**SOULAN**

# PLU

MISE EN COMPATIBILITE

**RAPPORT DE PRESENTATION**

EXTRAIT DU PLAN DE ZONAGE DE LA MISE EN COMPATIBILITE DU PLU

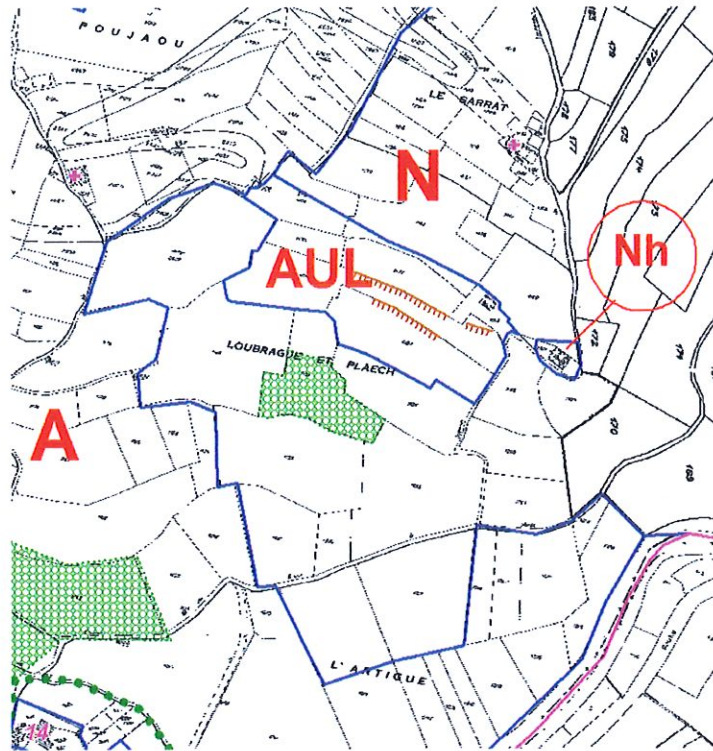
### 3.2.1 Création du secteur AUL

La création de la zone AUL, correspondant au projet Parc Résidentiel de Loisirs, entraîne une modification du plan de zonage :

### **PRESERVER L'IDENTITE VILLAGEOISE ET LE PATRIMOINE NATUREL**

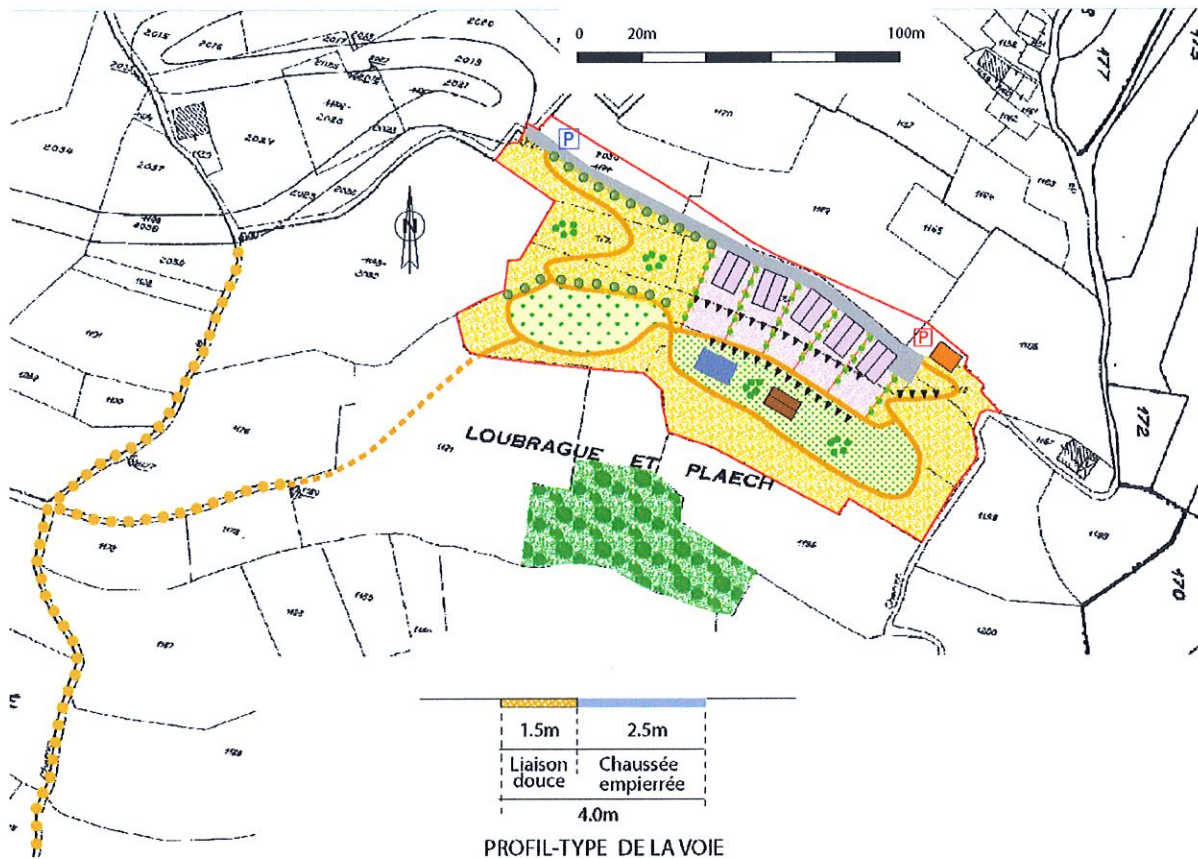
## 3.3 Modification portant sur le PADD

Le paragraphe portant sur la préservation de l'identité villageoise et le patrimoine naturel est modifié de la façon suivante (en rouge ce qui est modifié) :
